DIAGNOSTIC D'ACCESSIBILITÉ

COMMUNE DE NANS LES PINS

Décembre 2010

Diagnostic d'accessibilité des bâtiments communaux recevant du public à Nans Les Pins

N°4

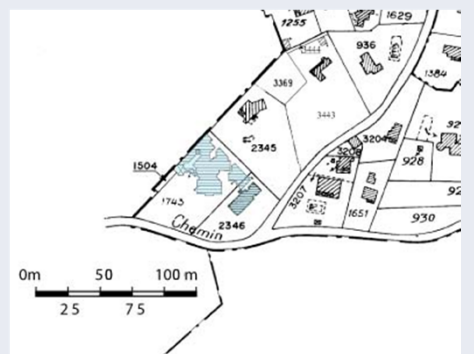
- Largeur de la porte d'entrée conforme à la réglementation
- Pas de présence de ressaut

Entrée secondaire du bâtiment :

- Seuil de 20 cm non conforme
- Le sol d'accès au locaux de service est en gravillon, ce qui présente un obstacle à la roue
- Il n'y a pas d'espace de manœuvre

- Entrée principale conforme à la réglementation accessibilité.

Entrée secondaire du bâtiment :

- Aménagement d'un plan incliné de 5% sur 1,40m de large.
- Création du cheminement en sol dur sur une largeur de 1,40m
- Aménager un plateau de retournement de 2,20 x 1,50.

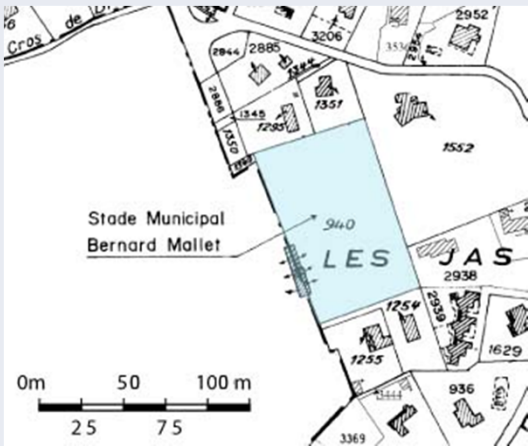
N°5 GROUPE SCOLAIRE LA FERRAGE		Type de handicap concerné
<p><u>Illustration 1</u></p> 	<p><u>Constat</u></p> <ul style="list-style-type: none"> - Cantine aux normes accessibilité - Les ressauts sont de différentes hauteurs, comprises entre 2 et 4cm. - Près de l'entrée la hauteur du trottoir est de 12cm - Les portes d'entrées sont conformes 	<p><u>Réglementation</u></p> <ul style="list-style-type: none"> - Lorsqu'il ne peut être évité, un faible écart de niveau peut être traité par un ressaut à bord arrondi ou muni d'un chanfrein et dont la hauteur doit être inférieure ou égale à 2cm. Cette hauteur peut toutefois être portée à 4cm si le ressaut comporte sur toute sa hauteur une pente ne dépassant pas 33%. - Les pentes comportant plusieurs ressauts successifs, dit « pas d'âne » sont interdites. <p><small>Art 2 de l'arrêté ERP – IOP du 1^{er} août 2006 modifié par l'arrêté du 30 novembre 2007.</small></p>

<p><u>Illustration 2</u></p> 	<p><u>Commentaires et pistes d'amélioration</u></p> <ul style="list-style-type: none"> - Création d'un trottoir bateau, d'une largeur min de 1,40m et d'un plan incliné à 8% sur 2m de long. - Remise à niveau en colmatant les écarts de hauteur des ressauts. 	<p><u>Coût prévisionnel des travaux</u></p> <p>Trottoir bateau, plan incliné, colmatage des différences de niveau</p> <p>.....1 300,00 € HT</p>

N°10

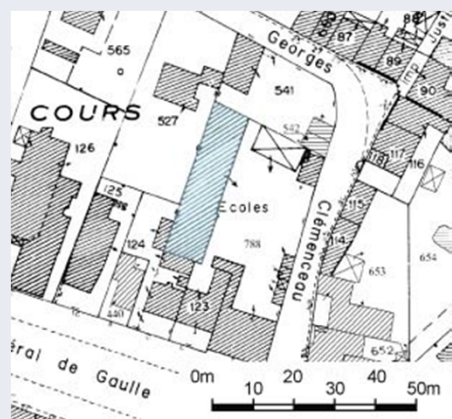
- Plan incliné à 14% non conforme
- Pas d'espace de manœuvre
- Largeur des portes d'accès non conforme

- Démolition de la jardinière le long de la façade.
- Création d'un espace de manœuvre (2,20m x 1,40m)
- Aménagement d'un plan incliné le long de la façade (pente à 5% sur 7m de long).
- Changer les portes d'accès et mettre une porte avec un vantail avec un passage minimum de 0,90m de large.

N°13 CENTRE DE VACANCES ET D'HÉBERGEMENT L'HERMITAGE

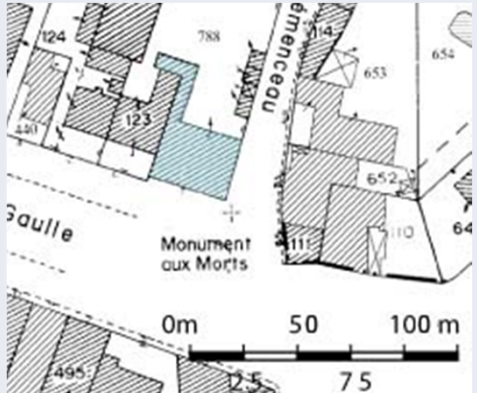
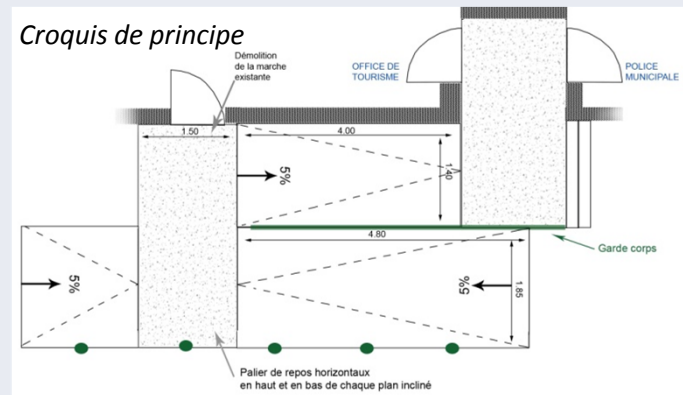
- La pente du trottoir est de 13%
- La hauteur de marche est de 12cm
- La largeur de la porte n'est pas conforme (0,80m)
- Le trottoir est trop étroit, il n'y a pas de cheminement accessible.

- Elargissement du trottoir en plan incliné, permettant de rattraper le niveau de l'entrée (le début du plan incliné se fera coté chapelle)
- Devant la porte d'entrée un espace de manœuvre avec possibilité de demi-tour est nécessaire (2,20m x 1,40m)
- Agrandir l'ouverture de la porte pour permettre un passage de 0,90m et positionner la porte au nez de la façade, et changer la porte par une porte tirant vers l'extérieur.
